**CCR-VIA -- COMITATO DI COORDINAMENTO REGIONALE PER LA VALUTAZIONE D'IMPATTO AMBIENTALE**

**Giudizio n° 2845 del 16/11/2017**

**Oggetto** Apertura cava di ghiaia in Località Case Sparse

**Istruttoria Tecnica**  
**Progetto**

Figura 2: Stralcio Carta Pericolosità PAI (dall'elaborato "Tematismi ambientali" allegato allo SPA).

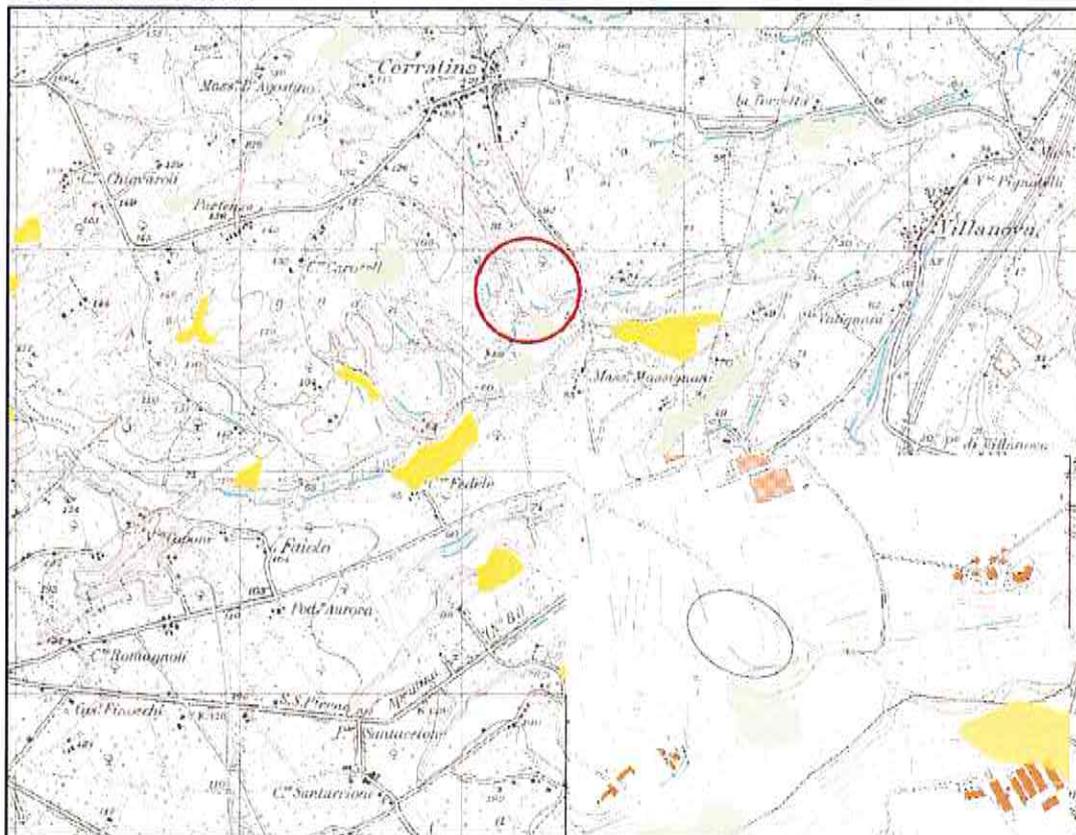
- **Uso del suolo:** la carta regionale dell'uso del suolo individua la zona come ambiente dedito ad uso seminativo in aree non irrigue.
- **PAI:** nell'area in esame, la cartografia PAI riporta elementi di pericolosità di scarpata (Figg. 2 e 3). D'altro canto, nello SPA il tecnico evidenzia che il versante presenta una pendenza massima di 21°, suggerendo l'assenza di scarpate così come definite dal PAI (rottture di pendio con inclinazione > 45° e altezza > 2m).

La cartografia PAI riporta, nell'area che sarà destinata alla cava, la presenza di scarpate morfologiche che rappresentano **elementi di pericolosità da scarpata (Ps)**. Sulla base di un rilievo morfologico, il tecnico afferma che le pendenze del versante sono comprese tra 15° e 20-25°, non raggiungendo mai i 45° (condizione utilizzata dalle Norme di Attuazione PAI per la definizione di scarpata).

- L'area individuata per la realizzazione del progetto è interessata da un elemento di pericolosità da scarpata (Ps) del PAI. Le Norme di Attuazione PAI vietano in aree a pericolosità da scarpata l'avvio di *“nuove attività di escavazione e/o prelievo, in qualunque forma e quantità [...]”*. È necessario, pertanto, procedere con la richiesta di modifica al PAI per l'eliminazione dell'elemento di pericolosità da scarpata. Trattandosi di scarpate morfologiche, tale procedura risulta di competenza comunale, in accordo con l'art. 20, comma 1 delle Norme di Attuazione PAI e con la circolare prot. n. RA/132630 del 19/05/2015. Si ritiene, a tal proposito, necessario acquisire l'atto deliberativo del Comune.

- comprovare la non esistenza dell' elemento di pericolosità da scarpata riportato nella cartografia PAI o dimostrare che l' attività di cava andrà a mitigare / non aggravare la pericolosità dell' area

Figura 3: Stralcio dei vincoli presenti nell'area in esame (dall'elaborato "Progetto di coltivazione" allegato allo SPA).

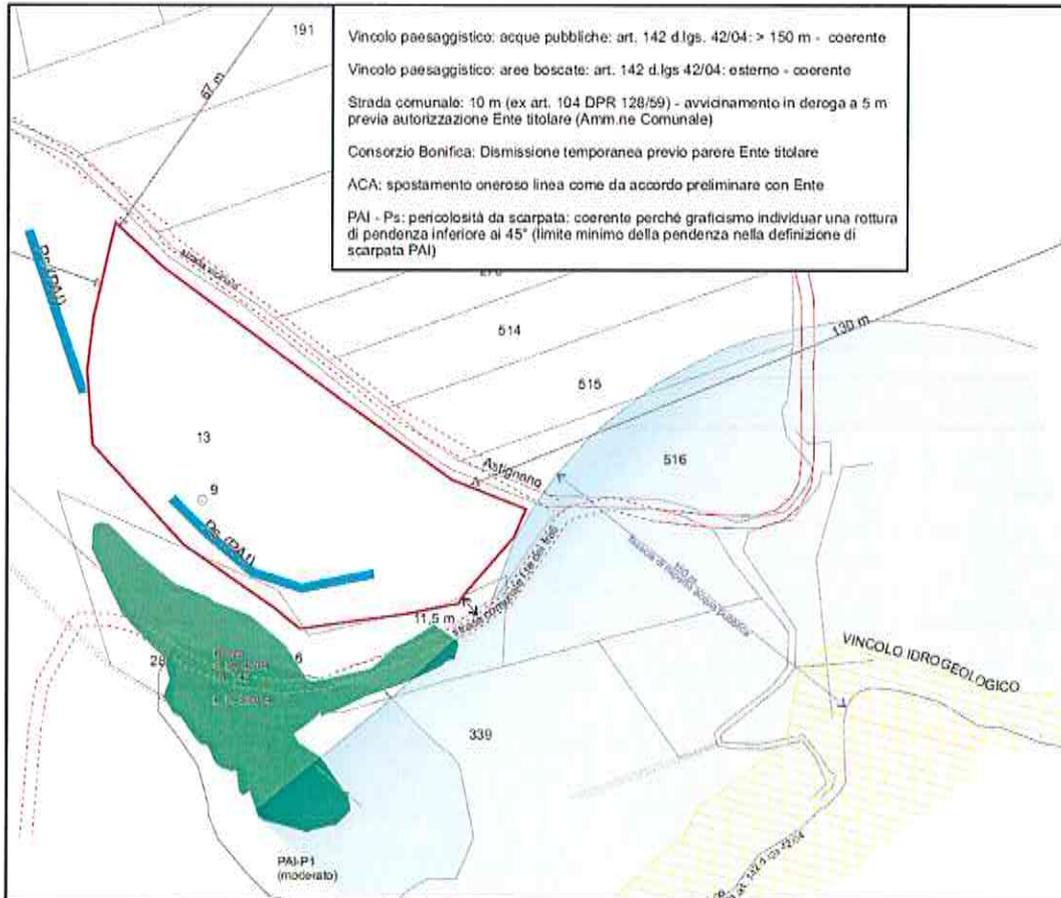
- **Gestione e sicurezza delle cave (ex DPR 128/59, art. 104) (Fig. 3):**
  - Corsi d'acqua senza opere di difesa (20 m): l'area d'intervento rispetto al F.so del Lupo si trova ad una distanza di oltre 150 m;

- Strade carrozzabili (20 m): l'area confina con la strada vicinale Astignano che non è carrozzabile e dalla quale si osserva una distanza dal ciglio di 5 m;

- La strada carrozzabile più prossima e la sottostante strada comunale Fonte dei Frati dalla quale il progetto dista al minimo 11,5 m in linea d'aria e mantenendosi al di sopra e lontano dalla scarpata stradale;

- Linee elettriche aeree (20 m): assenti;
  - Gasdotti (50 m): assenti;
  - Acquedotti (20 m): sono presenti due adduttrici di derivazione rispetto alle quali si adotta una distanza di 5 m;

- Consorzio di bonifica: linea da deviare temporaneamente fino alla ricollocazione al termine dei lavori;
  - Acquedotto ACA: da deviare definitivamente a titolo oneroso secondo le modalità concordate con l'Ente.

- Come dichiarato nello SPA, si rappresenta che per la realizzazione dell'opera sarà necessario deviare temporaneamente, fino alla ricollocazione al termine dei lavori, la linea del Consorzio di bonifica e deviare definitivamente, a titolo oneroso, secondo le modalità concordate con l'Ente, la linea di Acquedotto ACA.

Figura 4: Il sito di intervento ricade parzialmente all'interno dell'area di rispetto corpi idrici (vincolo D.Lgs 42/2004, dal SITAP).

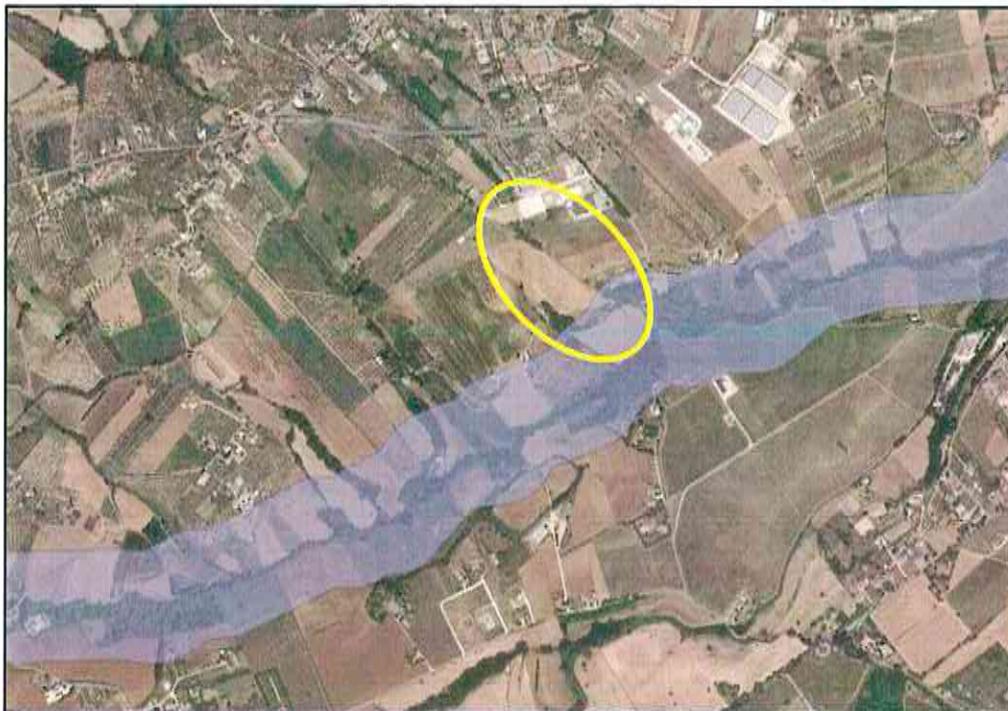
- **Vincolo sismico:** il Comune di Pianella ricade in zona sismica di II categoria.
- **Vincoli di cui al D.Lgs. 42/2004:** sebbene nello SPA si riferisca che l'area è esterna a tali vincoli (si veda anche Fig. 3), consultando il sito [www.sitap.beniculturali.it](http://www.sitap.beniculturali.it) si rileva che la zona di intervento ricade parzialmente all'interno delle aree di rispetto dei corpi idrici (Fosso del Lupo) (Fig. 4);

- Sebbene nello SPA si riferisca che l'area è esterna ai vincoli di cui al D.Lgs 42/2004, consultando il sito [www.sitap.beniculturali.it](http://www.sitap.beniculturali.it) si rileva che la zona di intervento ricade parzialmente all'interno delle aree di rispetto dei corpi idrici (Fosso del Lupo).

Figura 6: Ubicazione dei tre sondaggi eseguiti nell'area in esame (dall'elaborato "Relazione di Progetto").

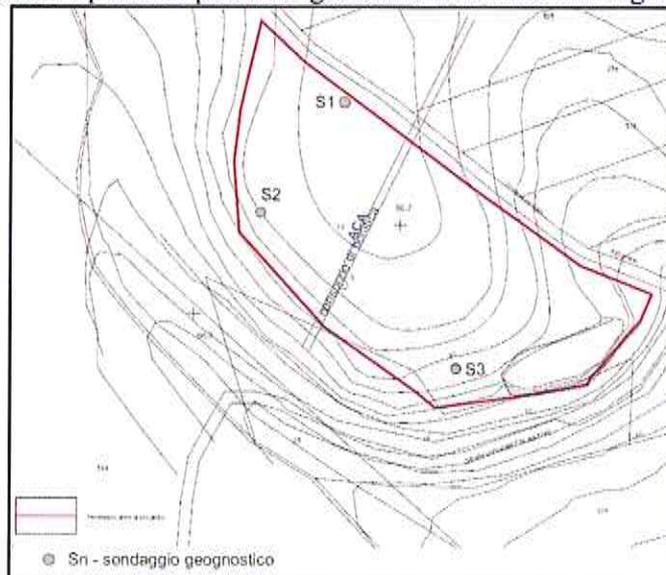
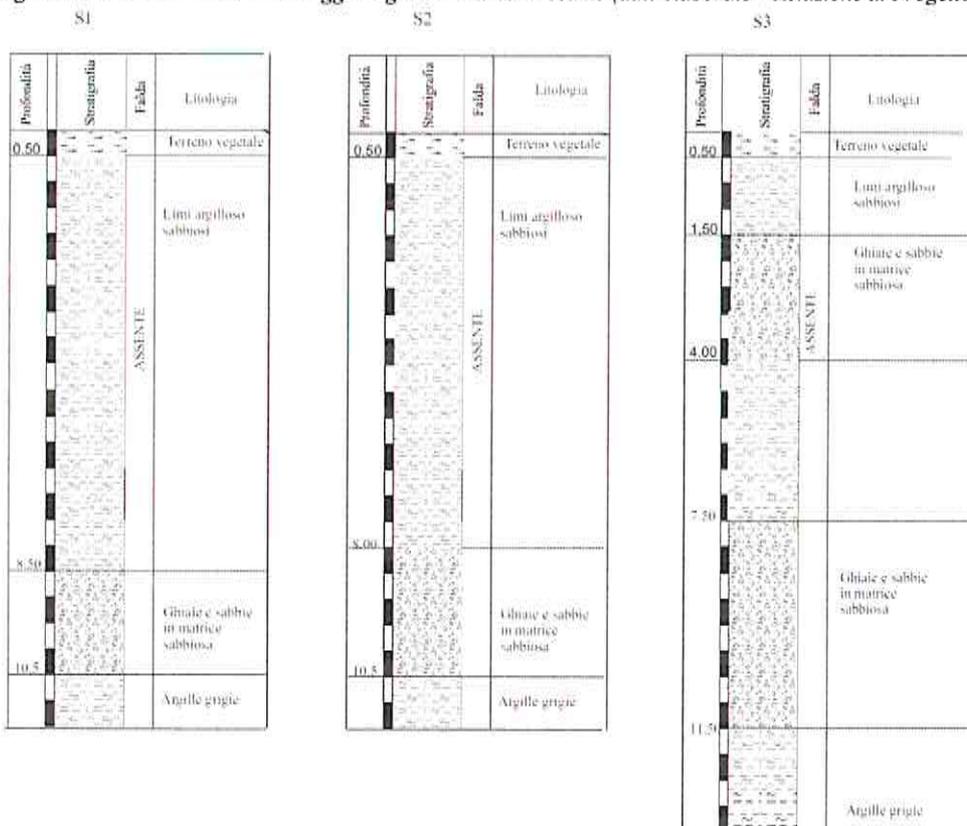
Nello SPA il tecnico afferma che *"i tre piezometri installati hanno confermato nel tempo che non è presente alcuna falda freatica locale"*.

- tutte le misure effettuate nei piezometri ( date e misure del monitoraggio);
  - descrizione delle caratteristiche dei piezometri ( tipo, schema di condizionamento e foto degli stessi);
